PARCO REGIONALE DELLE ALPI APUANE
Settore Uffici Tecnici

Cava Fantastico, società Fantastico cava Arni srl, Comune di Stazzema, procedura di Valutazione di impatto ambientale nonché di rilascio di provvedimenti autorizzativi ai sensi dell'art. 27 bis D.Lgs. 152/2006.

VERBALE

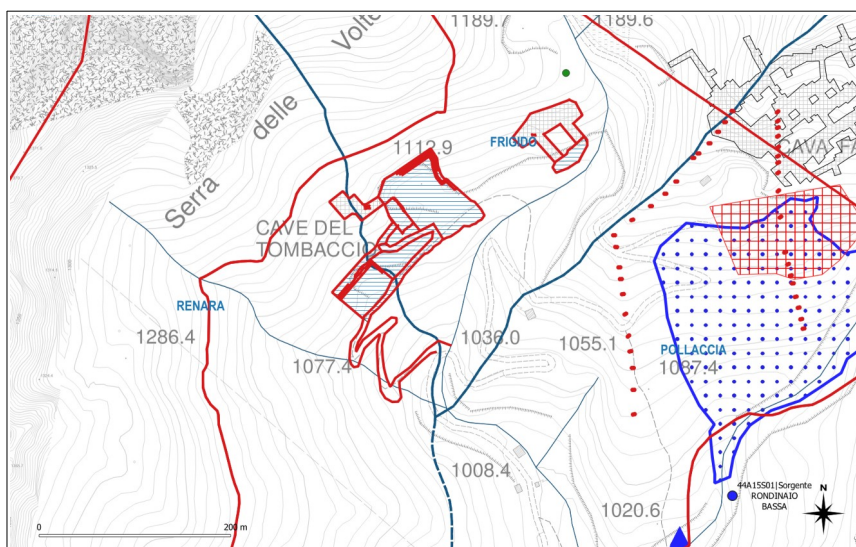
Nella relazione si fa riferimento a 2 vasche di raccolta e trattamento delle AMPP per le due aree di lavorazione in esterno che hanno estensioni notevolmente diverse fra loro. Viene però calcolata la dimensione di una sola vasca di 29 mc.

Nella determinazione dei volumi annuali di AMPP, peraltro richiesti dalla normativa solo nel caso in cui si effettui uno scarico, si indica che i 29 mc per 10 mesi corrispondono a 290 mc. Non è chiaro cosa viene calcolato.

Si richiede pertanto che la ditta trasmetta nuovamente il PGAMD. Il Piano dovrà contenere anche una tabella riassuntiva con l'elenco di tutte le vasche/serbatoi di accumulo che si intende installare in cava e delle rispettive caratteristiche (trattamento/accumulo, interrata/fuori terra, volume, porzione di cava da cui è alimentata ecc.)
